# Sicherheitsmitteilung 03/2010

## Kontrolle des Keilrippenriemenrad Prerotator

1. MT 03 - Baujahr bis einschließlich Dezember 2007

### 4.1 Ansicht der Verschraubung Keilrippenriemenrad mit Antriebswelle

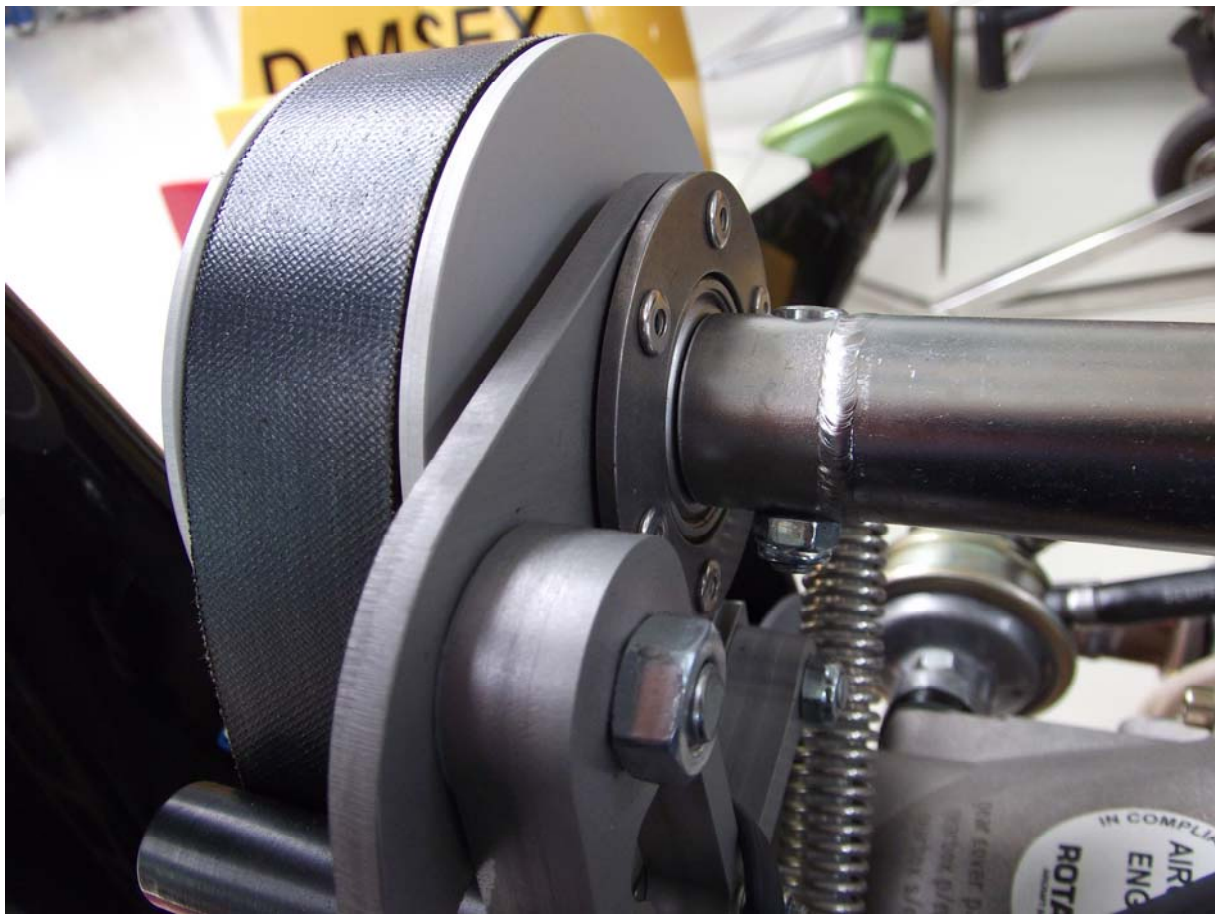
6. Verschraubung Keilrippenriemenrad mit Antriebswelle entfernen, siehe Ansicht 4.1
7. Abziehen der Welle durch leichtes drehen vom Zapfen
8. Kontrolle auf Vorhandensein einer zweiten nicht verwendeten Bohrung, siehe Ansicht 4.2 und 4.3

### 4.3 Ansicht des Zapfen Keilrippenriemenrad mit zusätzlicher falscher Bohrung

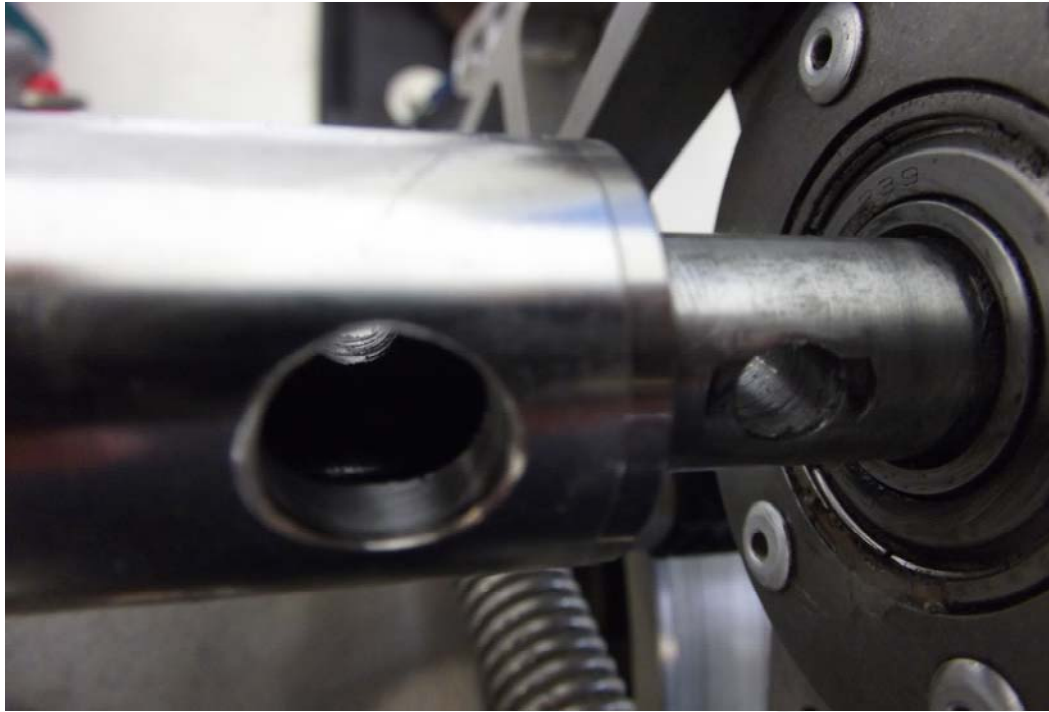
- Bruch des Antriebszapfen des kleinen Riemenrads am Prerotator
- In diesem Zusammenhang ist eine zweite Bohrung 90 Grad versetzt neben der Verwendeten Bohrung als Ursache zu sehen

9. Bei Vorhandensein Austausch des Keilrippenriemenrads
10. Neues Keilrippenriemenrad mit Loctite 638 „Fügen Welle Nabe“ im Lager verkleben
11. Jetzt oder wenn keine zweite Bohrung vorhanden ist die Antriebswelle wieder auf den Zapfen aufsetzen – Bohrung der Verschraubung müssen fluchten
